Oggetto: Osservazioni sulla variante di tracciato C2C del progetto

Autostrada Regionale Cispadana alla V.I.A.

*Luciano Gallettia nome proprio e come coordinatore del Comitato di cittadini "NO C2C" *

Osservazioni alla Valutazione di Impatto Ambientale, ai sensi dell'art. 24 commi 1, 2, 3,4 del D.Lgs. 152/2006 e s.m.i..

TAVOLE\OP-02 Partecipanze\CDSP-OP-02.03.14

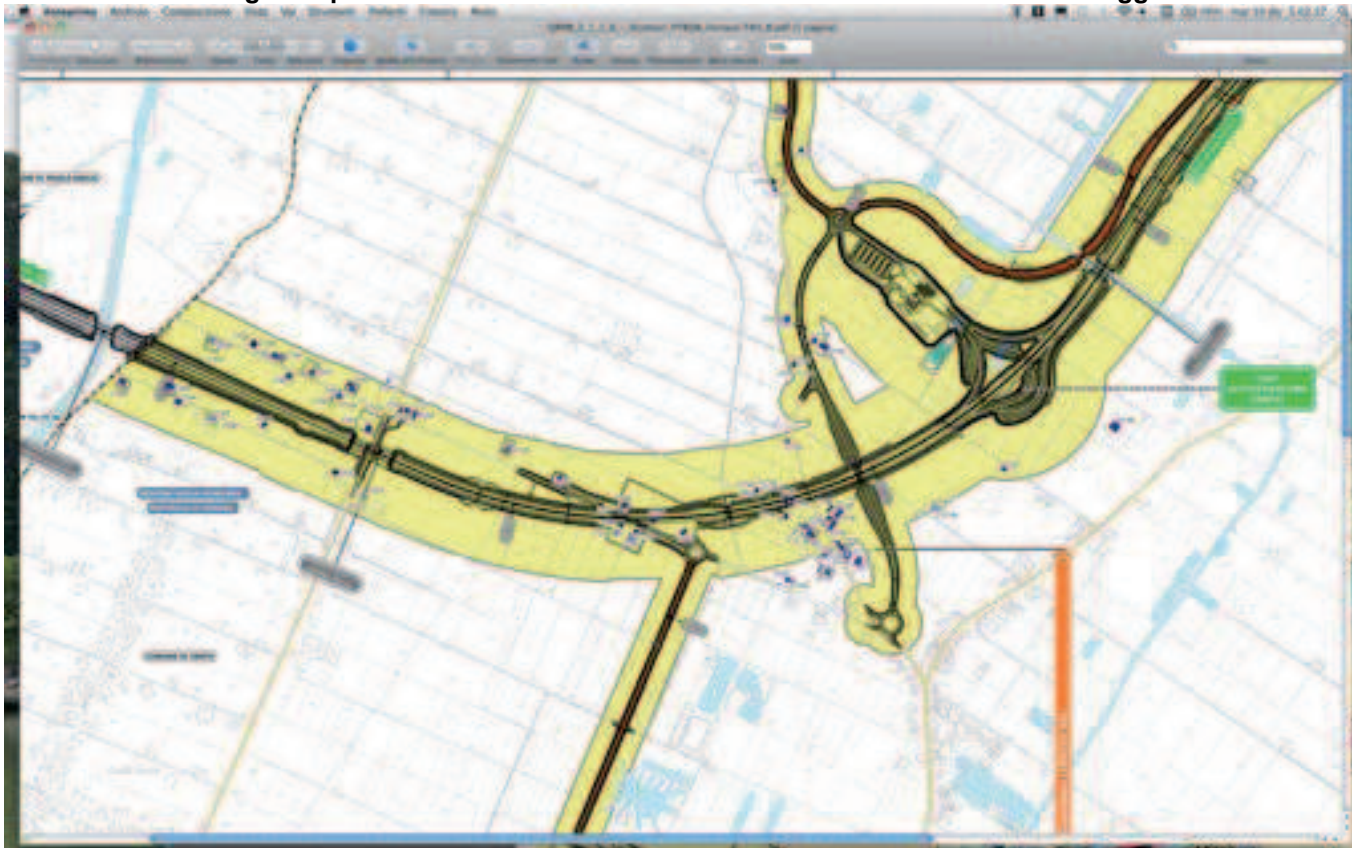
Carta dei Ricettori PRIMA RELAZIONE TRACCIATO C2C. FASCIA DI IMPATTO ANALIZZATA 250 MT da bordo carreggiata (area arancione) - 500 MT da bordo carreggiata (area gialla)

CdS e normativa vigente prevede come minimo analisi ricettori a 250 mt da bordo carreggiata

La riduzione della fascia di VIA a 150 m. dall'asse stradale, se confermata, servirebbe a dichiarare un impatto inferiore a quanto previsto dalla normativa vigente e praticamente a dimezzare il n. dei ricettori impattati. L'affermazione e le analisi tendenti a dimostrare che il tracciato C2C e cosiddetto "Tracciato condiviso" sarebbe il meno impattante, partono da questo errato presupposto.

QRPM_2_1_1_8 - Ricettori_PTRQA_Ferrara-TAV_8

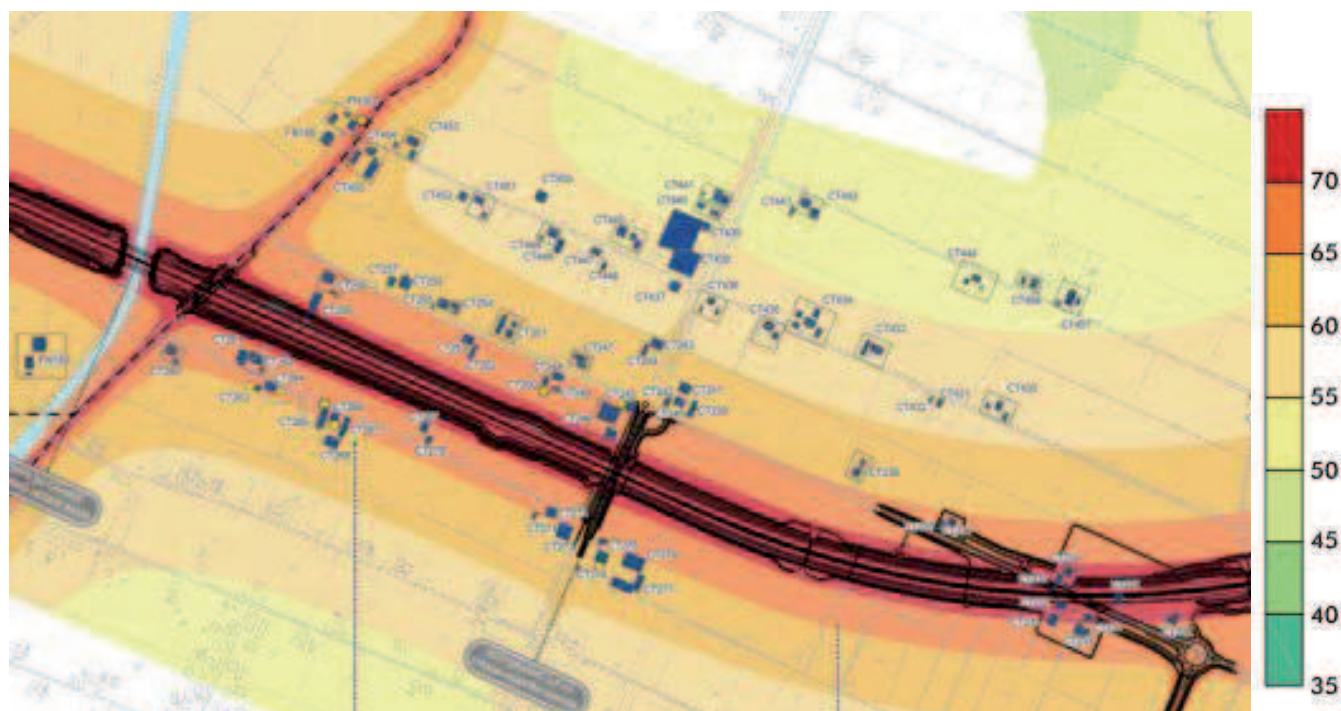
Carta dei Ricettori - ULTIMA RELAZIONE TRACCIATO C2C.

ATTUALE FASCIA DI IMPATTO ANALIZZATA - 150 MT da bordo carreggiata (area gialla)

SIA.I02.QPRG.04.01 Mapp Diurno No Mitigazioni – Livello di rumore LEQ diurno in DB (A)
MAPPATURA DELLE ISOFONICHE - Area partecipanze DODICI MORELLI – ALBERONE

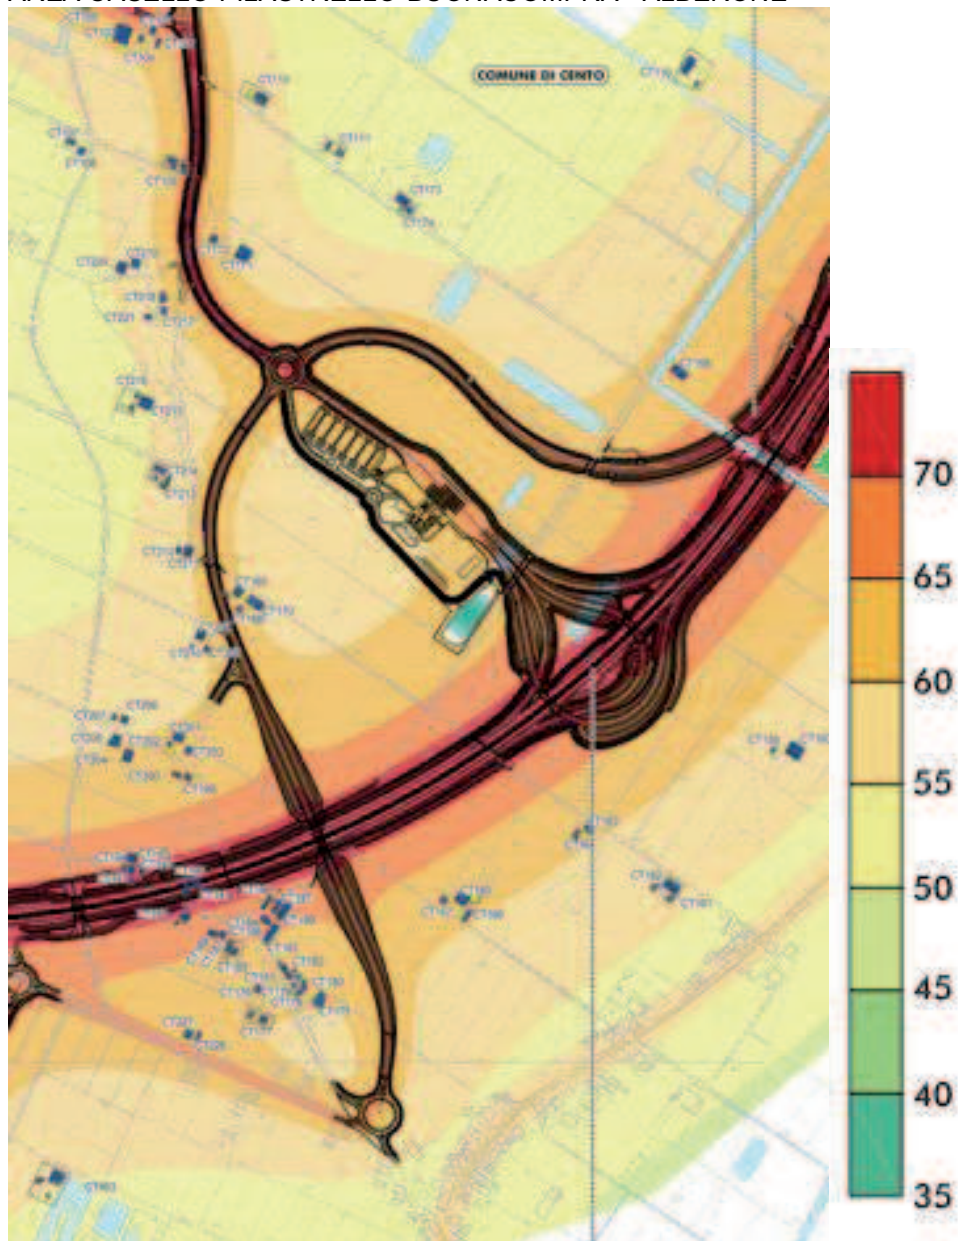
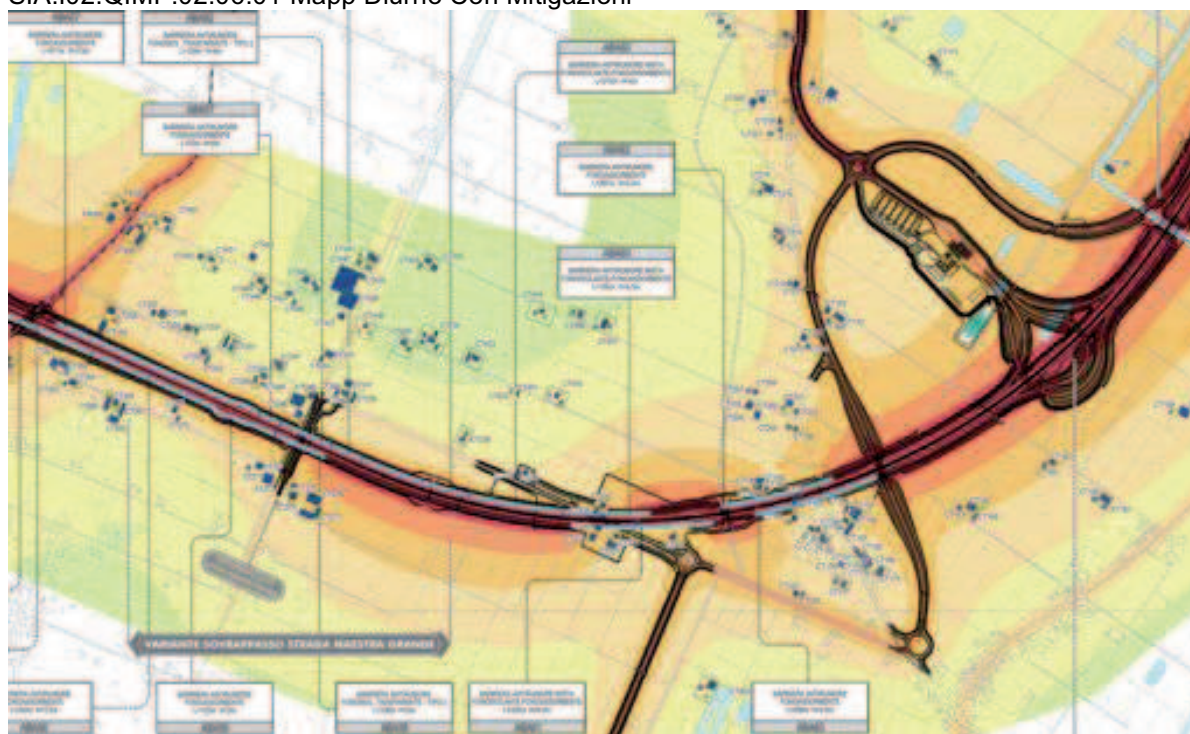
IMPATTO ACUSTICO SECONDO RELAZIONE ARC.

L'impatto del rumore (vedi le mappature delle isofoniche sotto riportate) fino a 55 db(A) si estende oltre i 500 metri dal bordo della carreggiata, mentre l'analisi effettiva dei ricettori è limitata a 150 metri.

Anche con le mitigazioni previste da progetto la fascia dei 55 db(A) si estende fino a 500 mt. in varie parti del tracciato e supera anche i 600 mt in zona CASELLO, investendo tutta la borgata di Pilastrello e buona parte della Frazione di Buonacompra.

Notare che l'impatto rumore si estende ben al di là della fascia di 250 mt (da vincolo del CdS e da carta dei ricettori della prima relazione di ARC) da bordo carreggiata, mentre ancora una volta, l'analisi dei ricettori dell'ULTIMA relazione di ARC è limitata a 150 metri metri dal bordo della carreggiata, con l'evidente scopo di ridurre LA DICHIARAZIONE DI IMPATTO e del numero di ricettori effettivamente impattati.

GALLERIA		TRINCEA
C2N-GT = C2 NORD Galleria+Trincea. C2M-GT = C2 MEDIO Galleria+Trincea.

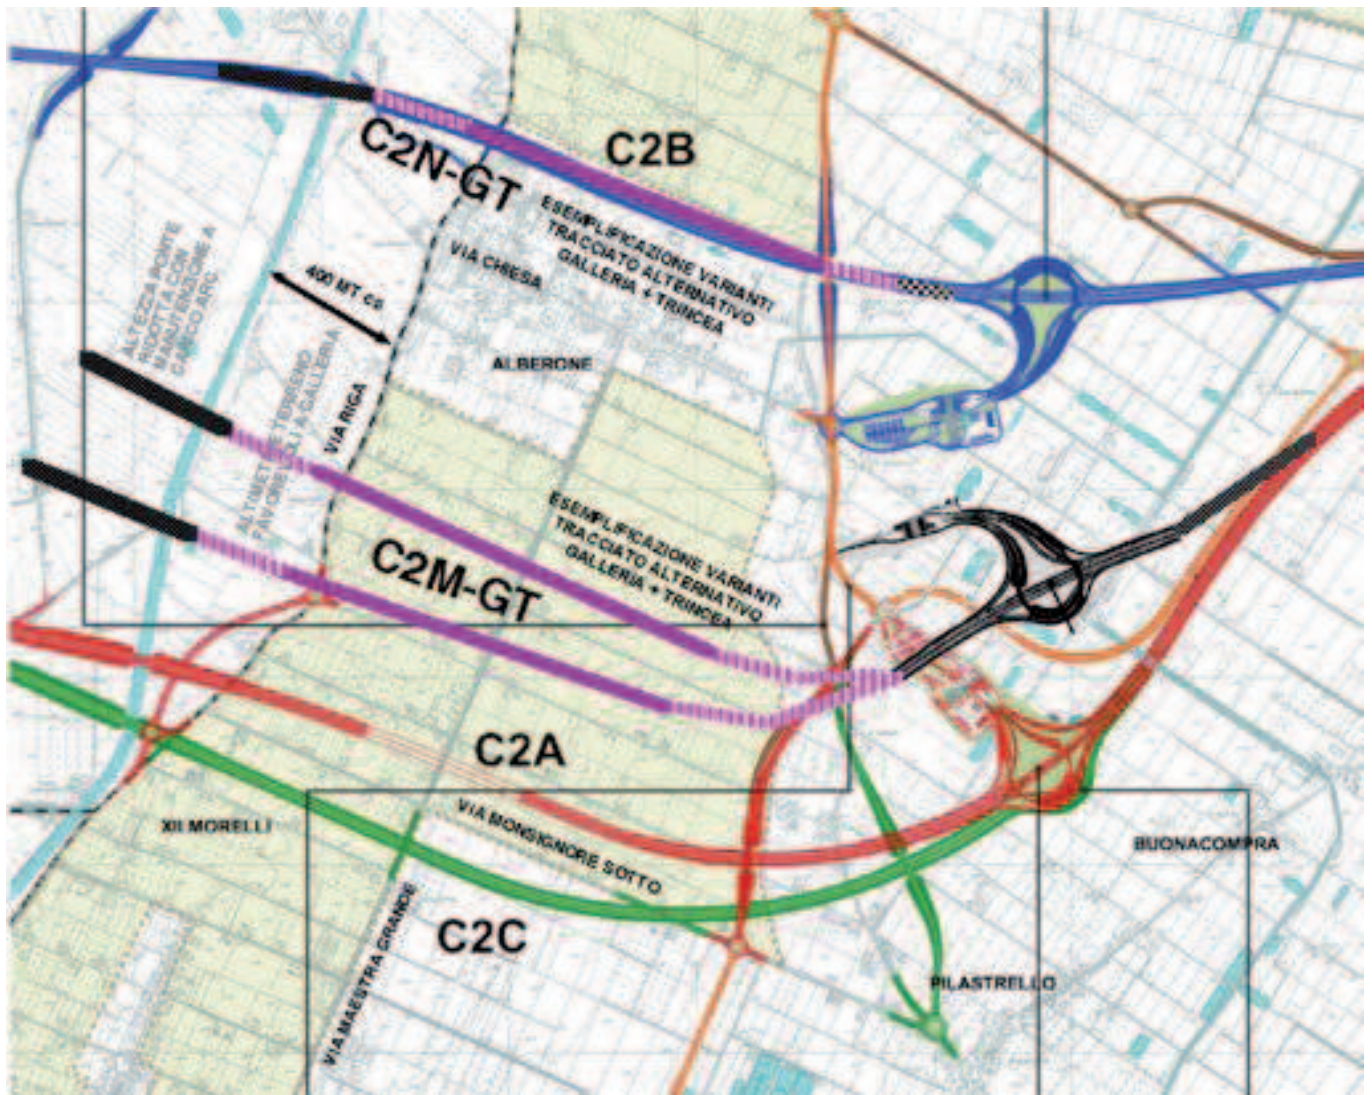
Caratteristiche comuni ai tracciati alternativi presentati nelle grafiche allegate.
